「再処理施設の位置、構造及び設備の基準に関する規則の制定等を受けた六ヶ所再処理工場の変更」における一部内容の変更について
(凝縮器の設置)

2018年4月

日本原燃株式会社

図一 六ヶ所再処理工場配置図
 (凝縮器を設置する対象建屋)

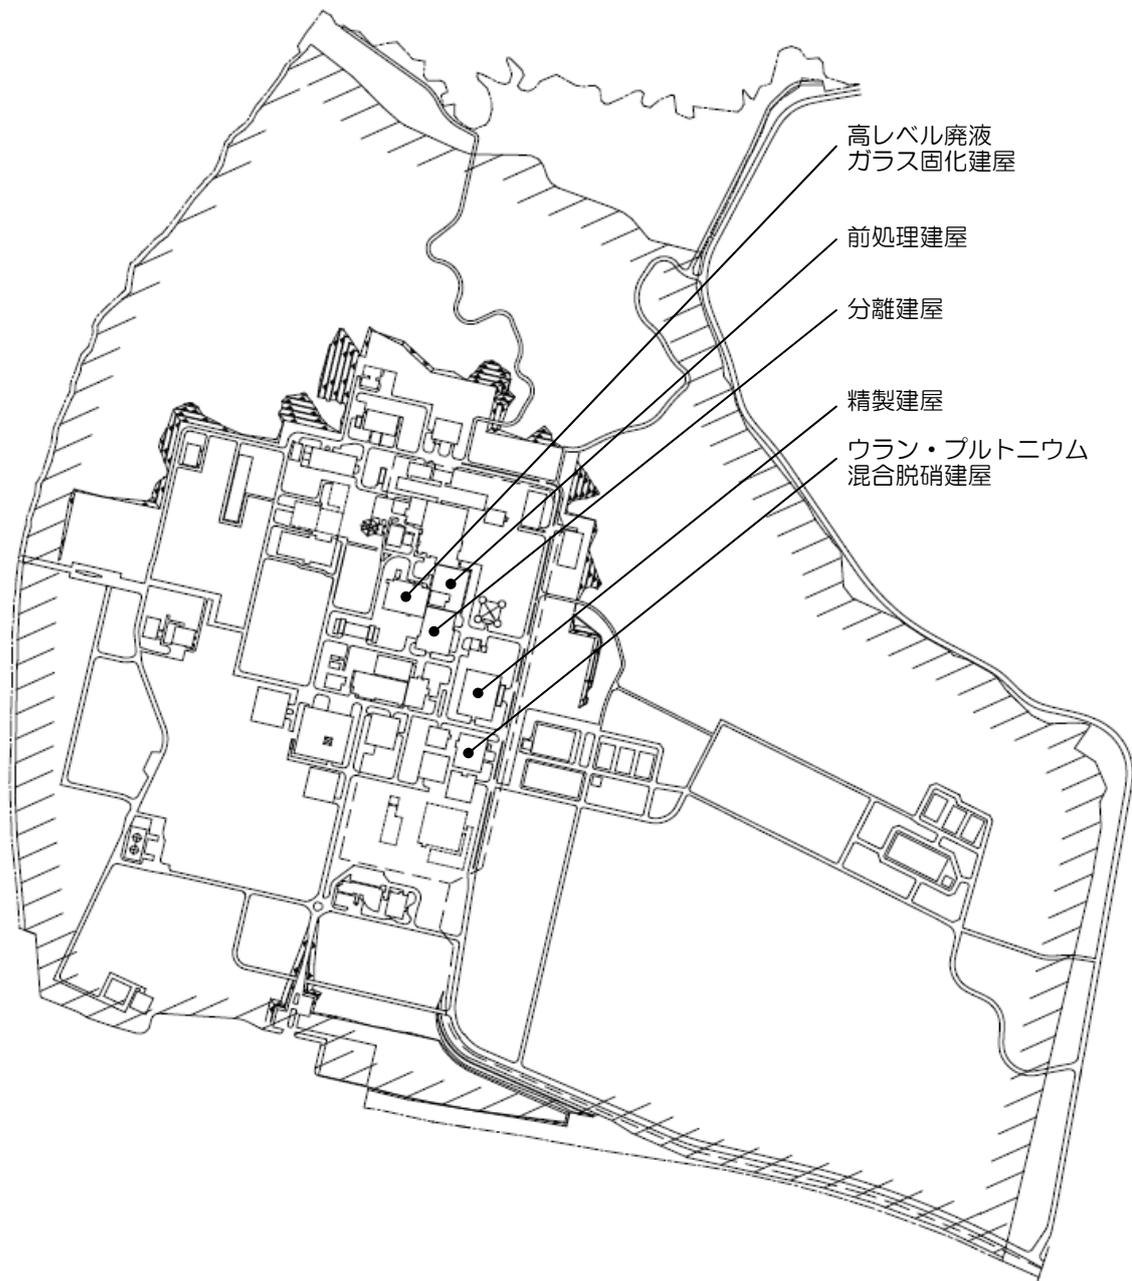
今般、溶液の沸騰により発生する蒸気を冷却し、蒸気に含まれる放射性物質を凝縮水として回収することにより、放射性物質の放出量を低減することを目的として、凝縮器を設置する。

対象建屋	設置基数
前処理建屋	2基（予備凝縮器1基含む）
分離建屋	1基*
精製建屋	2基（予備凝縮器1基含む）
ウラン・プルトニウム混合脱硝建屋	2基（予備凝縮器1基含む）
高レベル廃液ガラス固化建屋	2基（予備凝縮器1基含む）

※ 分離建屋においては、既設の凝縮器を活用することから、予備凝縮器として1基を設置する。

凝縮器を設置する建屋を「図－1 六ヶ所再処理工場配置図」に示す。
